Zatwierdzenie organizacji ruchu

PROJEKT ORGANIZACJI RUCHU

INWESTYCJA: Przebudowa drogi gminnej działka nr ewid. 1573
w Konopiskach

KM-VII.7121.1.133.2017

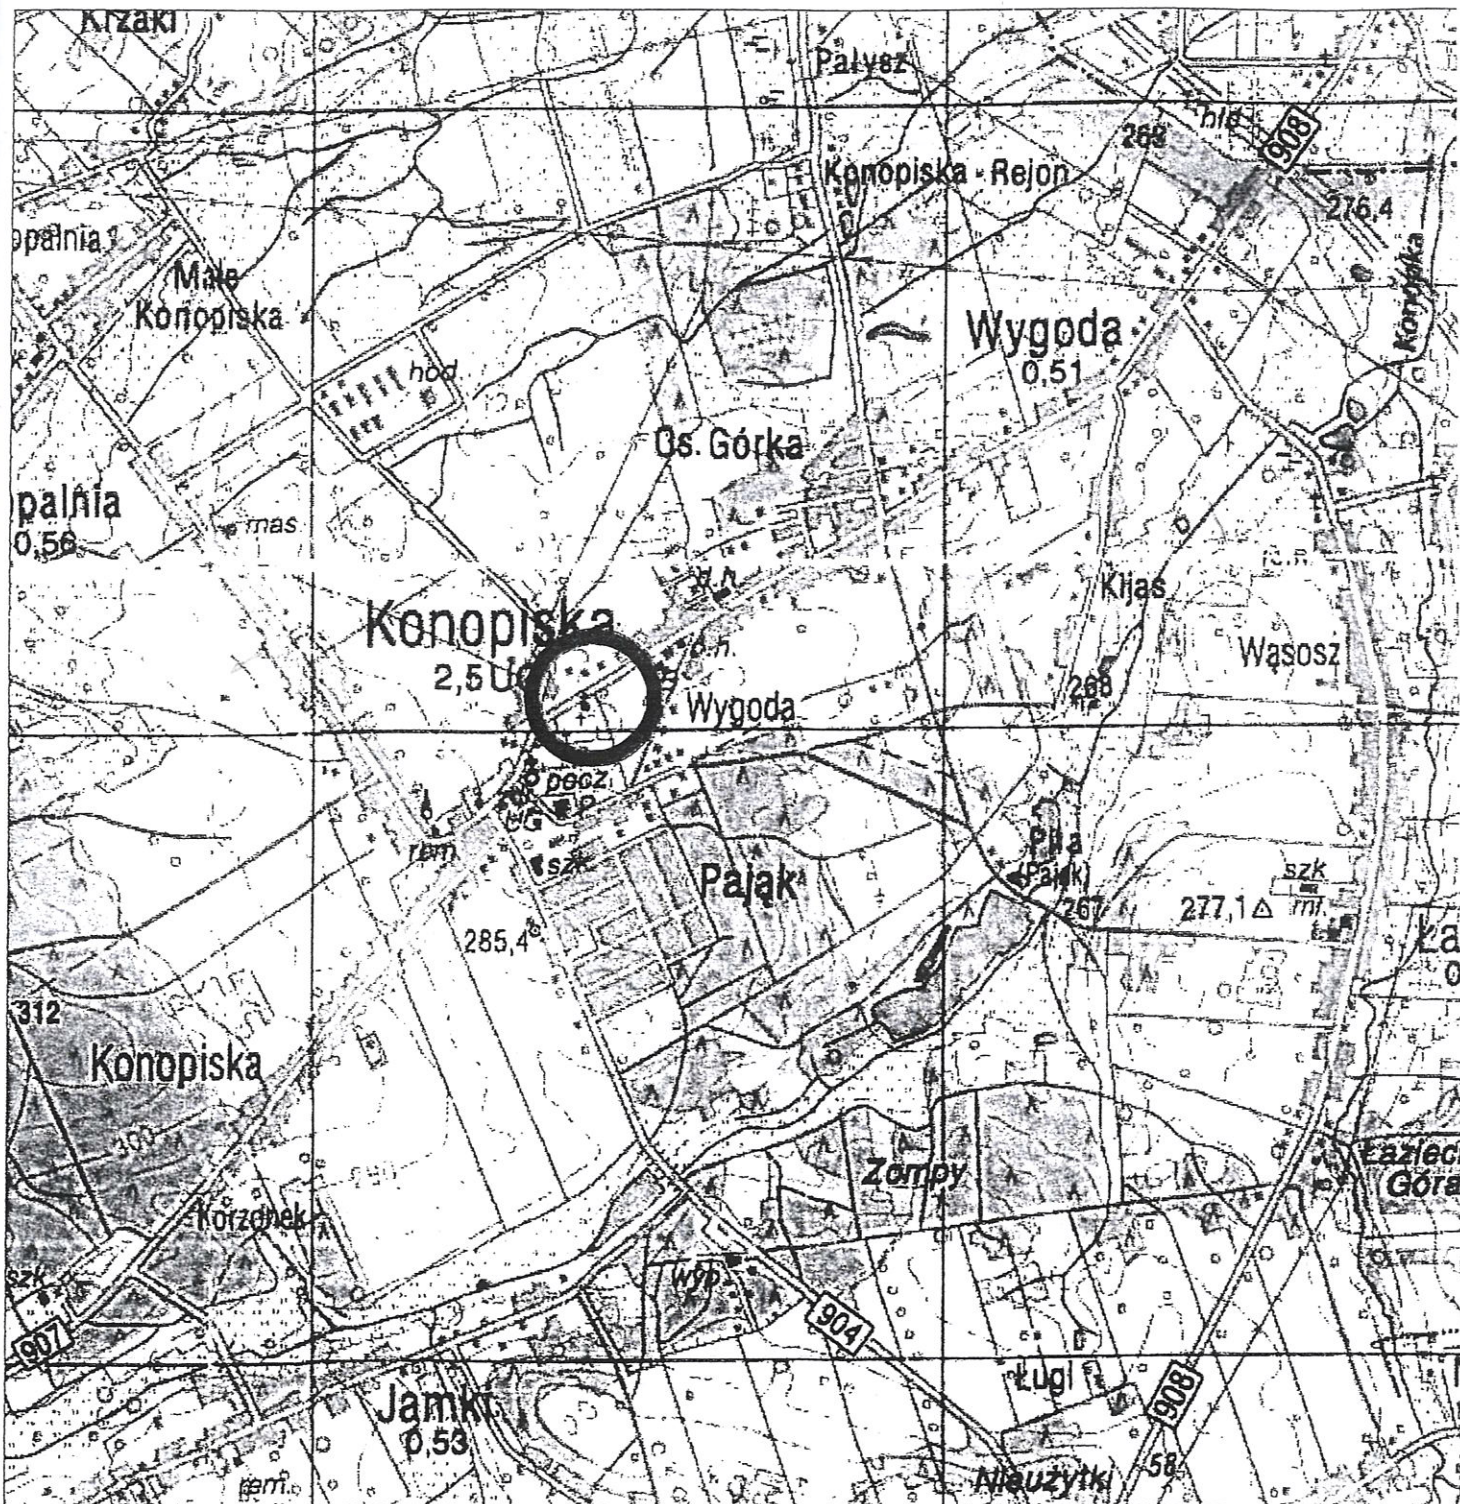
pozytywnie geometrię drogi gminnej w ww. projekcie budowlanym
z następującymi uwagami:

- Szerokość każdego z pasów ruchu na łuku w km•0+055 powinna zostać zwiększona zgonie z § 16 rozporządzenie Ministra Transportu i Gospodarki Morskiej z dnia 2 marca 1999 r. w sprawie warunków technicznych, jakim powinny odpowiadać drogi publiczne i ich usytuowanie (Dz.U. z 2016 r. poz. 124).
- Łuk w km 0+055 należy oznakować w projekcie organizacji ruchu znakami ostrzegawczymi A-1 i A-2.
